2023年11月30日

日本原電(株)の東海第二原発 拡散シミュレーションについて

東海第二原発運転差止訴訟原告団

2. これは茨城県の要請(条件)を逆手にとって、30km に収まるように「放出量を設定した」ことを物語っている。

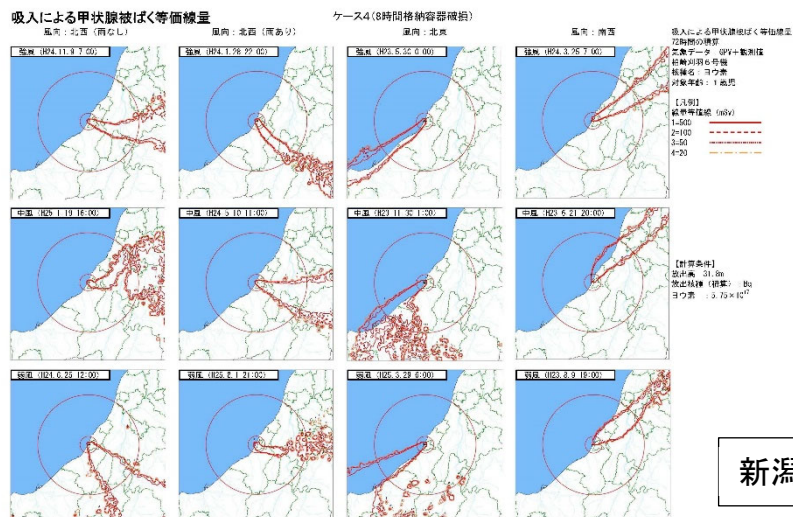
日本原電(株)がこのような極端な過小シミュレーションを提出した理由は、日本原電(株)が繰り返し述べているように、茨城県から要請された「30km 周辺まで避難・一時移転の対象となる区域が生じる」ようなシミュレーションを提出しただけということであって、それ以外の根拠はない。

日本原電(株)は、茨城県の要請を逆に「利用した」と思われても仕方がない。第三者委員会が放出量の検討もせずこれを「概ね妥当」とし、茨城県が「最大17万人の避難」を想定して避難計画に切り縮めるためにこのようなシミュレーションを出させたのであれば「茶番」である。地元住民および県民の安全を守ろうとする責務を放棄したものと言わざるを得ない。
